Vorlage		Vorlage-Nr: FB 61/0522/WP18
Federführende Dienststelle: FB 61 - Fachbereich Stadtentwicklung, -planung und Mobilitätsinfrastruktur		Status: öffentlich
Beteiligte Dienststelle/n:		Datum: 04.10.2022
		Verfasser/in: Dez. III / FB 61/400
Verkehrssicherungsmaßnahmen für die Ausfahrt von der Sackgasse auf die Alt-Haarener Straße Gemeinsamer Antrag aller Bezirksfraktionen vom 21.02.2022		
Ziele:		
Beratungsfolge:		
Datum	Gremium	Zuständigkeit
19.10.2022	Bezirksvertretung Aachen-Haaren	Kenntnisnahme

Verkehrssicherungsmaßnahmen für die Ausfahrt von der Sackgasse auf die Alt-Haarener-Straße

Planauszug mit den Sichtdreiecken nach RASt 2008 für die Einmündung Sackgasse / Alt-Haarener Straße

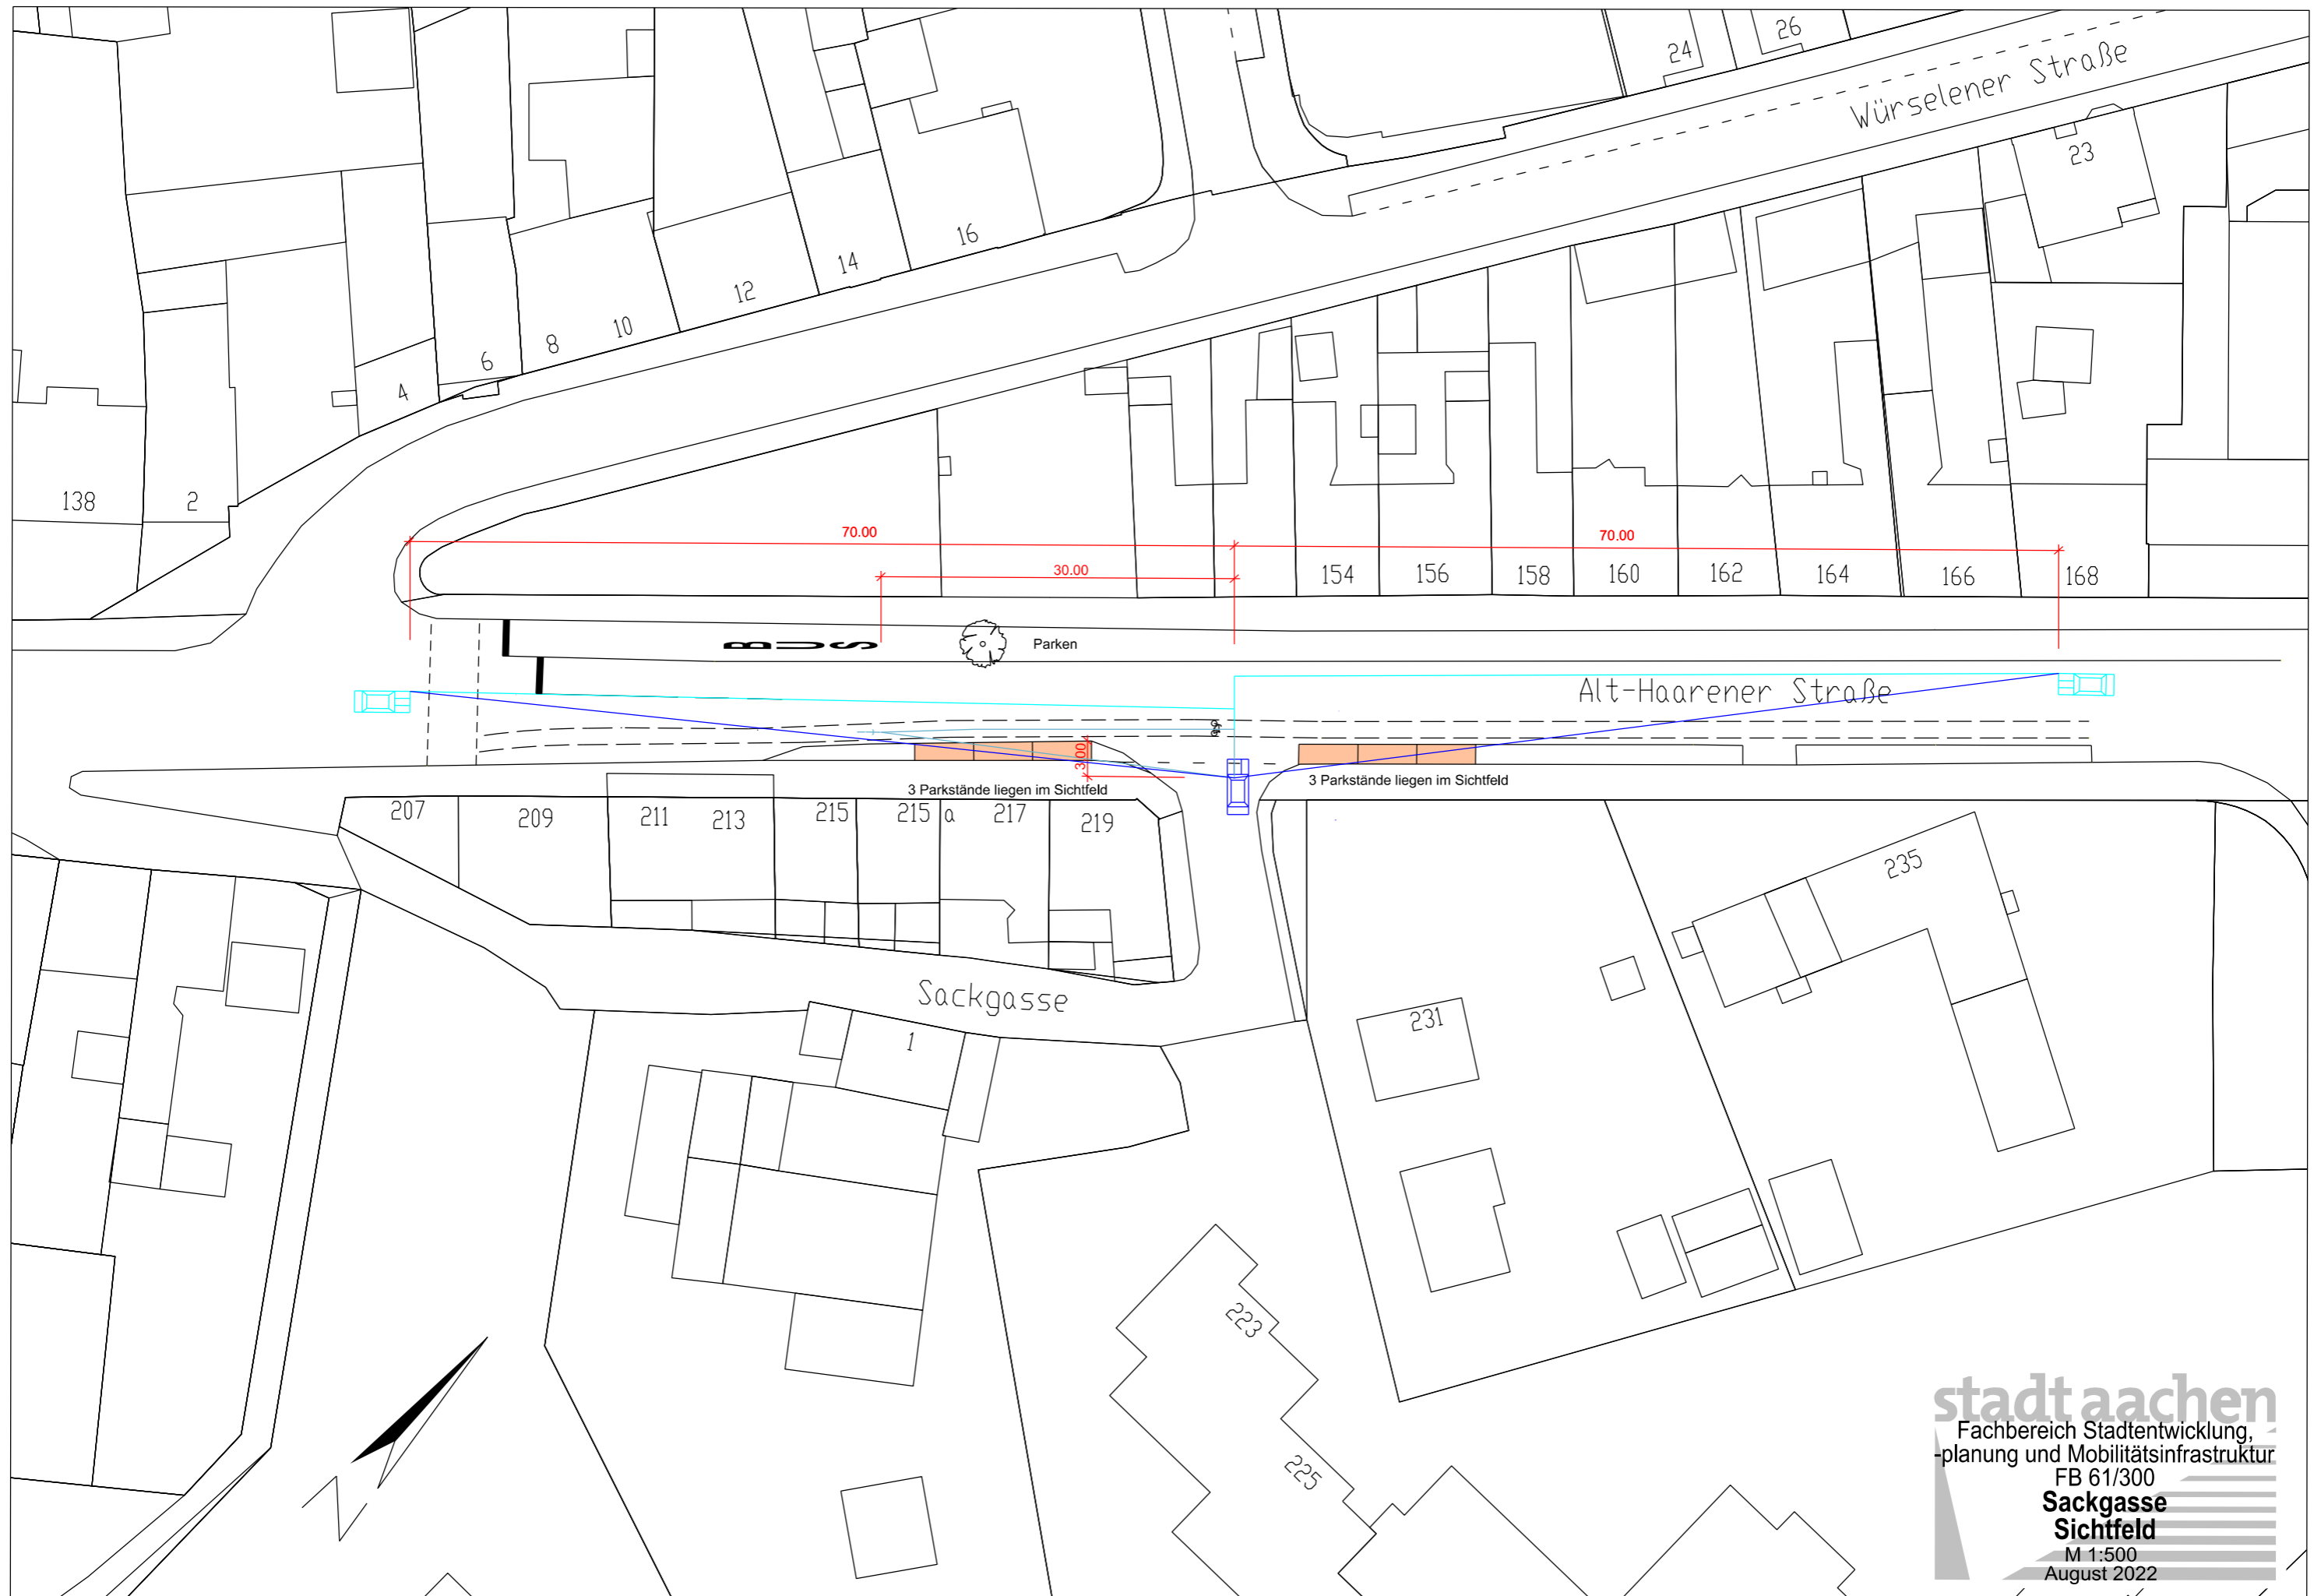
Eine anschließend durchgeführte Überprüfung auf der Grundlage der „Richtlinien für die Anlage von Stadtstraßen (RASt 2008)“ ergab, dass die in den Richtlinien enthaltenen Sichtdreiecke in der Einmündung Sackgasse / Alt-Haarener Straße nicht existieren. Um diese zu gewährleisten, müssten auf beiden Seiten die jeweils ersten 3 Parker weggenommen werden (siehe Plan).

Wegen der sehr geringen Verkehrsbelastung der Straße Sackgasse und des in der Ortsmitte Haaren zeitgleich bevorstehenden Parkraumverlustes will die Verwaltung zunächst vor den Häusern 215-219 die 3 Parkstände, wie im Plan zu sehen, wegnehmen (hier kommen die Autos dicht an den Stoßstangen der Ausbieger vorbei angefahren), vor Haus 231 aber nur 1 Parkstand einzukürzen, weil aus dieser Richtung der Verkehr auf der gegenüber liegenden Seite ankommt. Die ausbiegenden Fahrzeuge können sich hier in Verkehrslücken von links etwas mehr in die Fahrbahn hineinrasten, um den Verkehr von rechts zu sehen.

Die Verwaltung schlägt vor, unter Würdigung der Parkraumentwicklung im Ortskern Haaren zunächst die letzten 3 Parkstände vor den Häusern Alt-Haarener Straße 215-219 sowie den ersten Parkstand vor Haus 231 mit einer Haltverbotszone und Demarkierung der Parkstreifen wegzunehmen, um ein verkehrssicheres Ausbiegen aus der Sackgasse zu ermöglichen. Anschließend sind die verkehrlichen Auswirkungen der Aufweitung des Sichtdreiecks zu beobachten und bei immer noch unzureichender Sicht eine Ausdehnung des Sichtdreiecks zu beraten.
